## 第 1 部

### 「構造計算適合性判定指摘事例」

## A. よくある指摘事例とその解説

1.1 剛床仮定成立にかかる検証について

図-1 吹抜けを有する建物 (伏図)

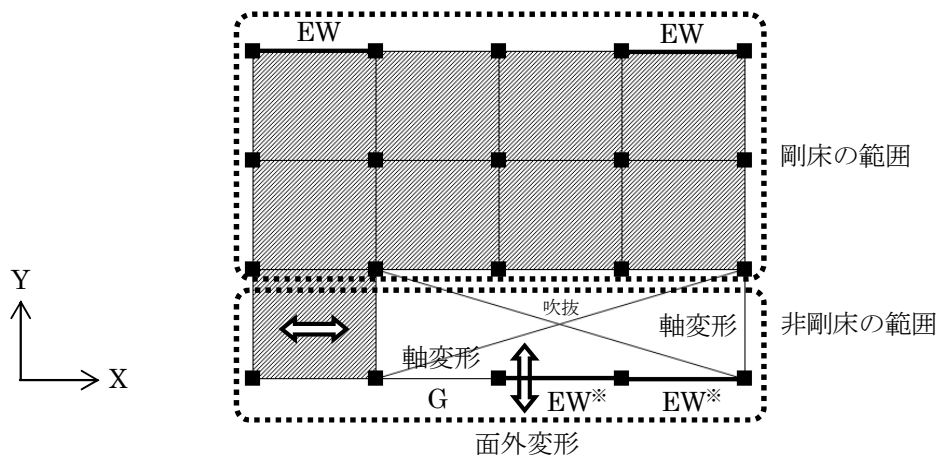
剛床仮定の成立していることの検証についての説明・検討が不十分な事例がある。

図-1 に吹抜けを有する建物の例を示す。X 方向の地震力がスラブと梁を介して耐震要素 (EW\*) に伝達できるかの検討が必要である。図-1 の建物では、地震時に矢印部 (⇔) のスラブが十分な耐力と剛性を有していることを確認する必要がある。また、地震力は、スラブが取り付けられない梁 (G) によって伝達されなければならないため、梁の軸耐力と剛性の検討も必要となる。

図-1 の建物で地震時に矢印部 (⇔) のスラブが十分な耐力と剛性を有していると見なせない場合の検討の一例として、以下のような方法が考えられる。

- 1) 図-1 の矢印部 (⇔) のスラブをブレースあるいはシェル要素などで置換して、床の面内せん断変形と梁の軸変形を考慮して非剛床としてモデル化し、剛床と非剛床の範囲を明確にする。
- 2) 応力解析を行って、非剛床部分のスラブに生じる面内せん断力や梁に生じる軸力を考慮して、そ

それぞれの部材の断面を設計する。

- 3) 保有水平耐力の検討にあたっては、梁に生じる軸力が小さく、梁の部材耐力に影響しないことを確認する。もし軸力の影響が無視できない場合には、軸力を考慮して梁の部材耐力を算定し、保有水平耐力の検討に反映する。
- 4) 吹抜けに面する部材が Y 方向地震時に面外変形した場合の安全性については別途検討する。

図-2 勾配屋根と吹抜けを有する建物<sup>1)</sup>

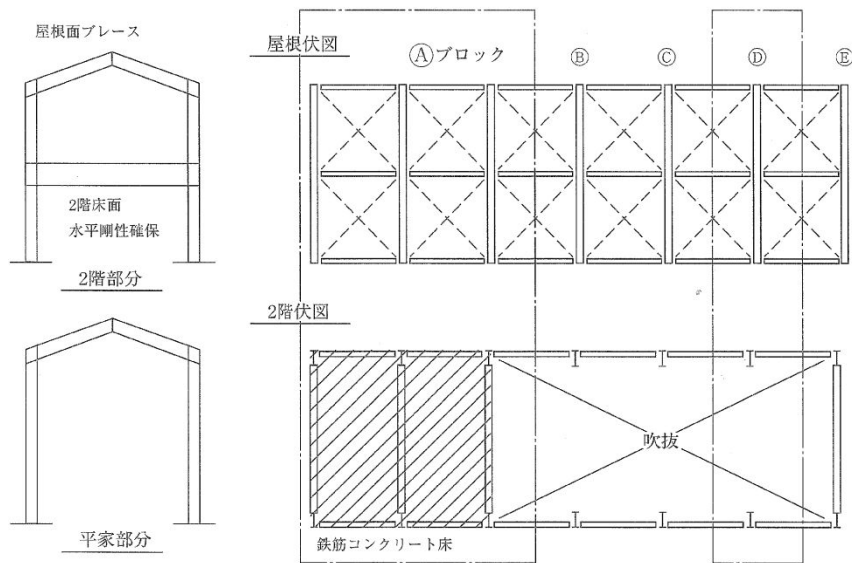
図-2 に示す建物は、屋根面の剛床仮定が成立しないと仮定した場合で、2階に吹抜けと RC 造の床がある建物である。短辺方向の地震力に対する構造計算にあたっては、A~E のブロックごとに分割して考える。ブロック A は 2 層建物、ブロック B, C, D, E は平家として各々個別に設計する。

図-3 2階せん断力分担

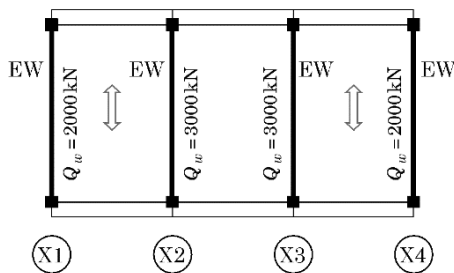
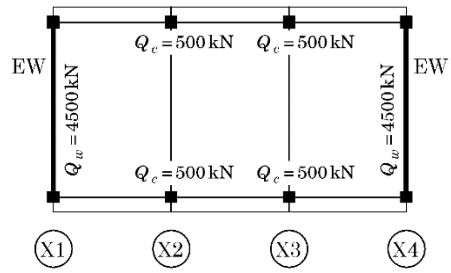
ピロティ構面2階㊸通り、㊹通りの耐力壁が負担するせん断力は、2階矢印部（⇕）のスラブを介して1階の耐力壁へと伝達される。2階㊸通り、㊹通りの耐力壁の負担せん断力はそれぞれ3000kN、1階㊸通り㊹通りの柱の負担せん断力はそれぞれ $500 \times 2 = 1000\text{kN}$ となっているため、 $3000\text{kN} - 1000\text{kN} = 2000\text{kN}$ のせん断力がスラブを介して、1階㊸通り、㊹通りの耐力壁に伝達される。なお、それ以外に㊺通り、㊻通りには自重および周辺床の2階慣性力によるせん断力が500kN付加されている。

1階の耐力壁が有効に働くためには、2階のスラブが十分な耐力と剛性を有していることを確認する必要がある。

図-6 屋根面の応力伝達の概念図

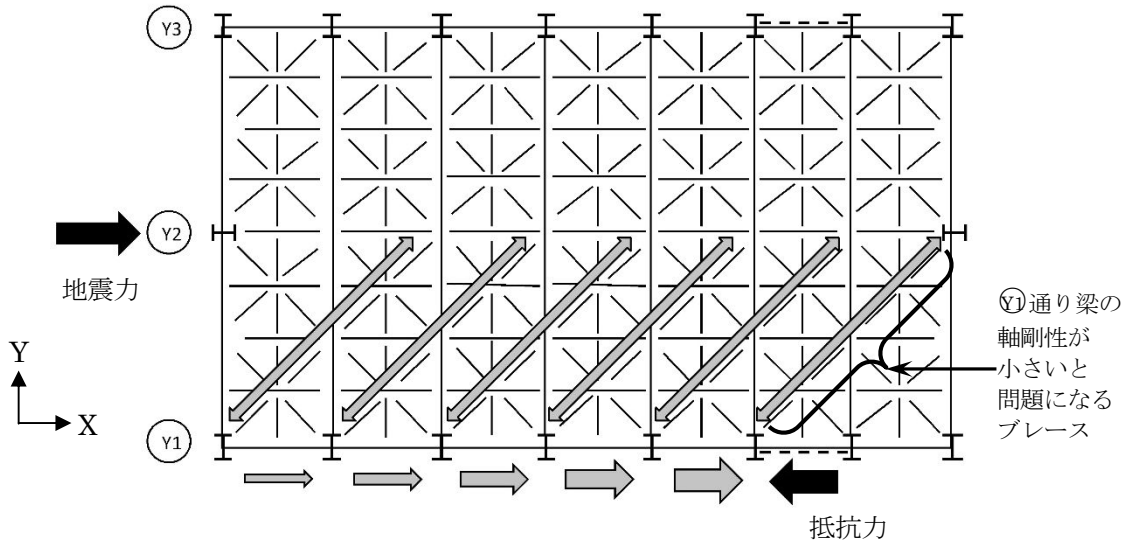
X方向地震時の屋根面の応力伝達の概念図を図-6に示す。屋根面に作用する地震力を、㊸、㊹通りに配置された鉛直ブレースに伝達する必要がある。まず屋根面ブレースにより㊸、㊹通りに伝達さ

れた後、㉠、㉢通りの大梁によって鉛直ブレースに伝達される。

屋根面ブレースの耐力や剛性が十分でない場合には、屋根中央部の地震力が㉠、㉢フレームに伝達されないため、㉡フレームの変形が㉠、㉢フレームに比べて大きくなり、剛床仮定のもとに算定したものと異なる地震力の分担となる。また㉠、㉢通りの梁の耐力や剛性が十分でない場合には、屋根ブレースによって伝達された水平力が、梁を介して鉛直ブレースに伝達することができないため、鉛直ブレース構面に直接取り付け屋根面ブレースに応力が集中し、その屋根面ブレースの軸力が他の屋根面ブレースに比べて局所的に増大する可能性がある。特に大きな平面のもの、また鉛直ブレースが少ないものについては注意が必要である。

性状を正確に把握するためには、剛床仮定を適用せずに屋根面ブレースおよび梁の軸変形を考慮できる解析により応力と変形を算定し、㉠、㉢フレームまで地震力が伝達できる耐力と剛性を持った断面とする必要がある。このときの地震力は、一次設計時、保有水平耐力計算時ともに検討する。また、端部をピン接合としている場合には、母材同様、接合部の検討が必要である。

図-7 鉄骨トラス架構モデル

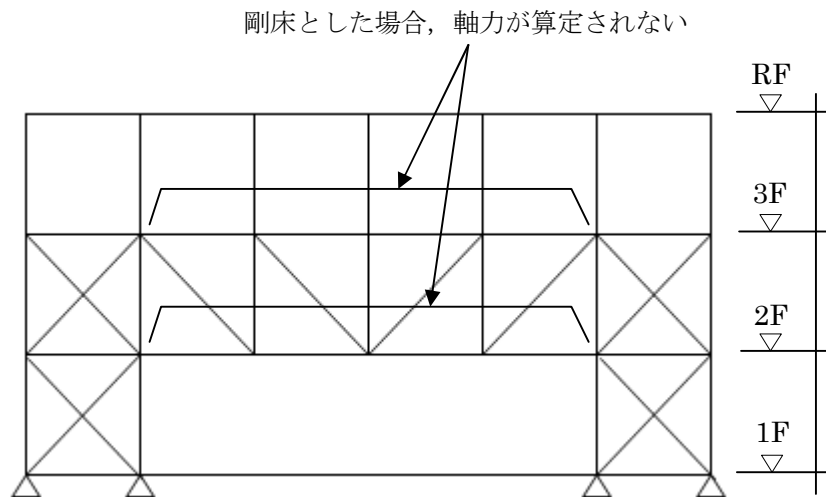
図-7 に示すように、多層にわたり床を支持しているトラス梁やフィレンディール梁は、組立材全体として梁部材となる。剛床仮定のもとで一貫計算を行った場合には、上弦材や下弦材の軸力が計算されないプログラムが多い。曲げ応力だけでなく軸力の検討を行い、また鉛直変形を正確に評価するためにも、非剛床解析を併せて行う等の対応が必要である。

図-8 架構図

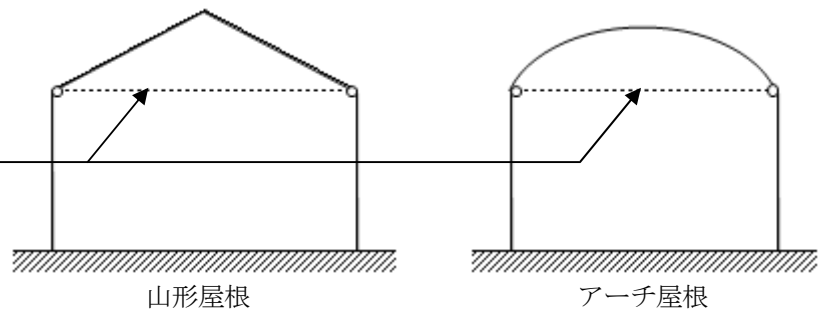
図-8 に示すように、勾配のある山形屋根やアーチ屋根では、長期荷重時に柱頭にスラスト力が発生する。タイバーや剛強な水平部材が柱頭間に設けられていない場合は、斜めに架けられた梁やアーチの軸力を介して柱頭に水平力が作用する。また、地震時には柱頭に作用する水平力は、山形の梁またはアーチの軸力を介して隣接する柱に伝達される。

屋根面を剛床と仮定した場合はこのようなスラスト力による変形や応力は生ぜず、実際と異なる変形や応力となる。モデル化に留意し剛床を解除するなどして、柱頭に作用する水平力を考慮した検討や、作用する軸力を考慮した屋根材の設計を行う必要がある。

図-2 片面が地盤と十分に接していない事例

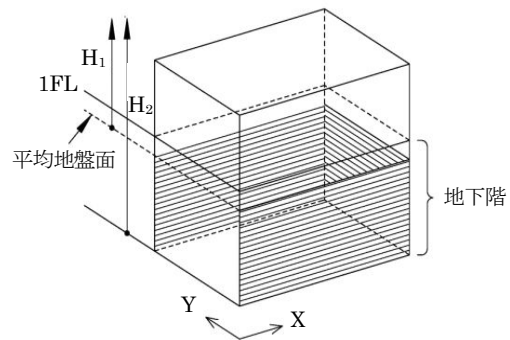
地下階の壁面が地盤と十分に接していない場合において、地震力の考え方や地下階の設定が不明確な事例がある。

地下階全周面積の  $75\%$  以上が地盤と接している場合にあっても、図-2 に示すように X 方向で片面が地盤と十分に接していない場合は、地震時の土圧、周面摩擦等の正確な評価が難しいため、X 方向の地震力を割り増すなどして設計することが望ましい。割り増しの一例として、設計用一次固有周期算定用高さは  $H_2$  を採用し、X 方向については地上階相当の地震力に対して設計を行うことが考えられる。法令上地下階とみなすことができる場合、剛性率・偏心率の算定および保有水平耐力計算については不要であるが、相当の安全性を確保することが望ましい。

図-3 ドライエリアがある事例

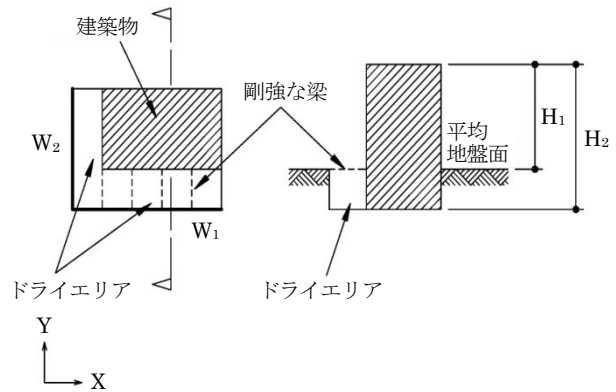
図-3 に示すドライエリア壁 ( $W_1$ ) のように剛強な梁等で一体となって挙動すると考えられる壁は、建物が地盤に接している壁と判断できる。しかし、ドライエリア壁 ( $W_2$ ) については建物と一体となっているとは見なされないため、この壁は建物が地盤に接していない壁と判断する。

上記の判断により、ドライエリアを含む外壁全面に対して建物が地盤と接しているか否かを見極め、前述した判断基準に基づき地下階としてみなすことの可否を判断する。

図-1 部分地下を有する建物

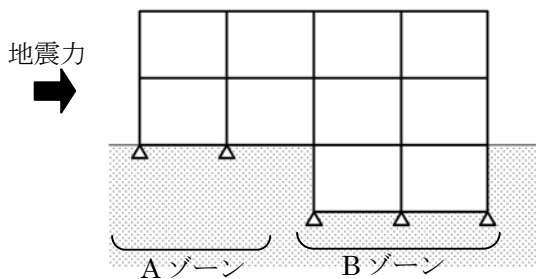
部分地下を有する建物の負担せん断力の設定が不明確な事例がある。

図-1 のような部分地下を有する建物の設計を行う場合、地震時に A ゾーンの基礎と B ゾーンの地下階および基礎の分担せん断力をどのようにして決定するかということが、設計上の課題のひとつとなる。A ゾーンの支点条件をピン支点とすると、地震力はすべて A ゾーンの基礎が分担することになり、A ゾーンにとっては安全側となるが、B ゾーンの地下および基礎にとっては危険側となる。また A ゾーンの支点条件をローラー支点とすると、地震力はすべて

地下階および基礎が分担することとなり、B ゾーンにとっては安全側となるが、A ゾーンにとっては危険側となる。地下部分の占める割合に応じて、構造モデルの支点条件を上述のように単純化することが工学的な判断として妥当な場合もあるが、地下部分の占める割合によっては実状に即した設計上の判断が必要となる場合もあり、以下に分担せん断力の決定方法について解説する。

図-1 隣棟間隔に考慮する変位

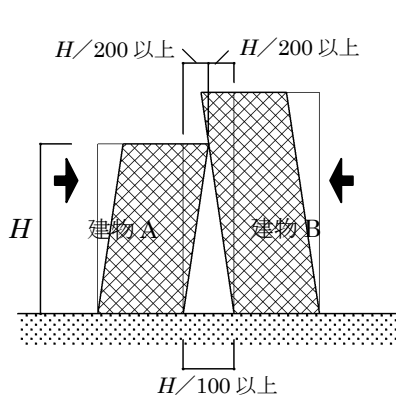
EXP.J 間隔に対する検討がなされていない事例がある。

保有水平耐力時の最大変位は，構造種別や部材断面の余裕度等，建物固有の条件により決定される。隣棟間隔は建物相互の変位に基づき設定することが原則であるが，RC 造では，建物高さを  $H$  とした場合，簡便的に  $H/100$  以上とする方法がある。これは建物 A，B の当該高さでの最大変位がそれぞれ  $H/200$  となることを想定したものである（図-1）。

S 造等，RC 造と比較して剛性の低い建物，あるいは RC 造であっても  $D_s$  値の小さな靱性型の建物については，建物固有の条件を考慮し， $H/100$  の隣棟間隔を適切に割り増す必要がある。また，基礎の部分的浮き上がりや基礎杭の引き抜きを生じる建物などには，その影響による建物全体変形の割り増しを

図-3 歩廊の事例

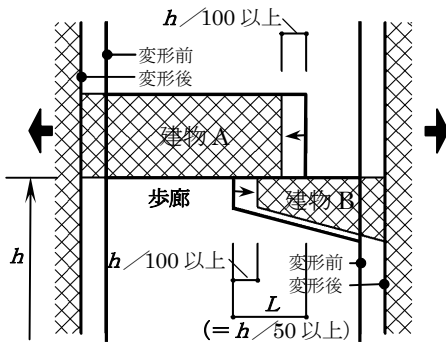
図-3 に示す事例の場合、歩廊の高さを  $h$  とすると、建物 A, B の当該高さ位置での離反方向の変位はそれぞれ  $h/100$  程度となるため、歩廊を支える部材のかかりしろ  $L$  は  $h/50$  以上必要であることがわかる。脱落防止については、図-2, 3 に示す外力方向に直交する方向についても検討を行い、安全性の確保について十分留意することが必要である。

図-1 建物平面図 1)

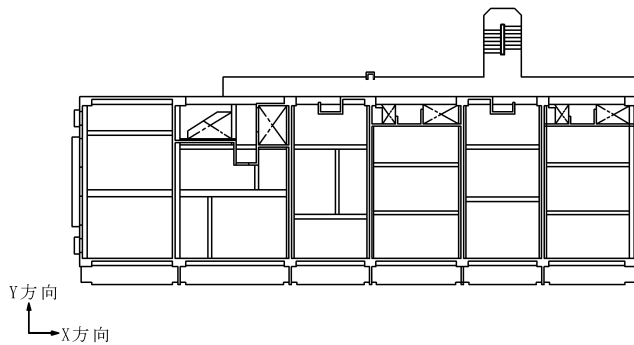
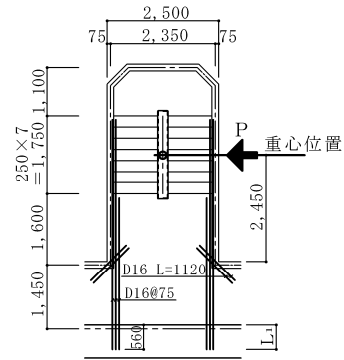
屋外階段その他これに類する建物の外壁から突出する部分を設ける場合の水平震度 1.0 に対する説明・検討が不十分な事例がある。

集合住宅などで本体より外部側に突出して配置された外部階段の検討例<sup>1)</sup>である。建物は 11 階建て、図-1 に建物平面図、図-2 に階段平面図を示す。本体との接続部には梁を設けず、廊下片持ちスラブと階段の踊り場で接続されている。鉛直荷重は階段壁で基礎部に伝達し、水平荷重は廊下スラブを介して本体に負担させている。X 方向は突出直交方向なので告示に準拠して地震力を割り増し、水平震度  $K=1.0$  として接合部の安全性を検討する。Y 方向は地震力を割り増す必要が無いので、本体の変形を強制変形として与えて各部材の応力が短期許容応力度以内であることを確認する。

階段部重量  $W=144\text{kN/階}$ ，地震力  $P=144\text{kN}$ ，せん断力  $Q=144\text{kN}$ ，接合部曲げモーメント  $M=144 \times 2.45=353\text{kN}\cdot\text{m}$ ，スラブ厚さ  $t=15\text{cm}$ ，踊り場幅  $L=250\text{cm}$

踊り場のせん断応力度  $\tau=144000 / (15 \times 235 \times 0.875) = 0.467\text{N/mm}^2 < f_s$  (短期許容せん断応力度)

接合部必要補強筋  $a_t=35300 / (29.5 \times 235 \times 0.875) = 5.82\text{cm}^2 \rightarrow 3-D16 (5.97\text{cm}^2)$

廊下スラブへの定着は安全側の配慮として、大梁まで延ばし定着する。

図-4 EV シャフト壁

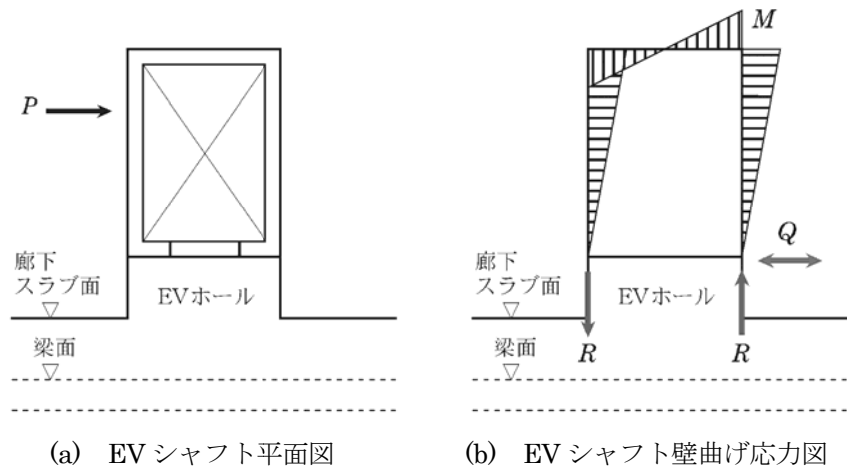
図-4 に突出した EV シャフトの事例を示す. 水平力は EV シャフトの重心位置に作用するものと考えて, EV ホールスラブとの接続部および廊下スラブとの接続部の検討が必要であるが, EV シャフト壁自身の安全性の検討も必要な場合がある. 壁構造の EV シャフト壁では, EV ホールスラブとの接続部は接合部の詳細次第でピン接合, 剛接合およびその中間の場合が考えられるが, 適切な接続条件を安全側に設定することが必要である. また, EV シャフト壁自身の安全性の検討では曲げモーメントの分布形 (図-4 では接続部をピン接合と仮定), 仮想水平梁の幅等の設定も安全側の配慮が必要である.

図-2 スロープ床による強制変形

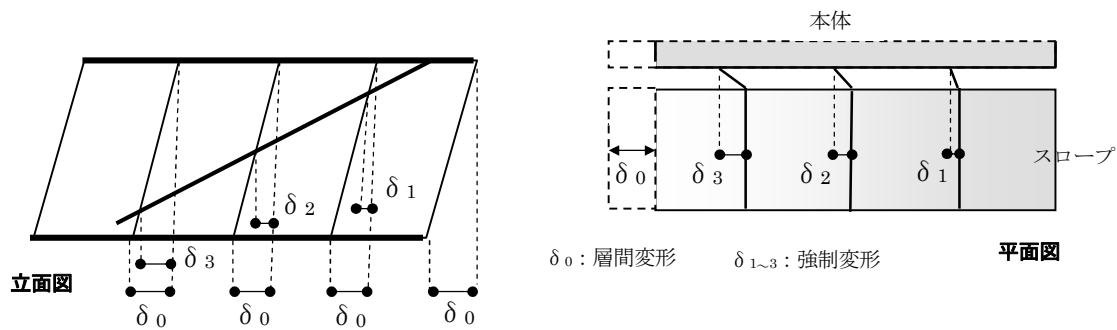
スロープ部分の斜め梁は層間をつなぐ等価なブレースとしてモデル化し、全体の剛性、偏心に配慮する。スロープ部とフラット部の境界の柱では、スロープ直交方向に高さが異なる梁が取り付くことになり、柱長さが短くなり剛性が増大し、かつ柱に中間荷重が作用することになる。スロープ部分のスロープ直交方向の梁はウェブのみ接合してピン接合とすることも多い。この場合には図-2に示す

ようにスロープ床の水平変位と取り付く柱位置の変位が異なり、接合部が面外方向に強制変形を受け、破損した例もある。接合部詳細には配慮することが望ましい。
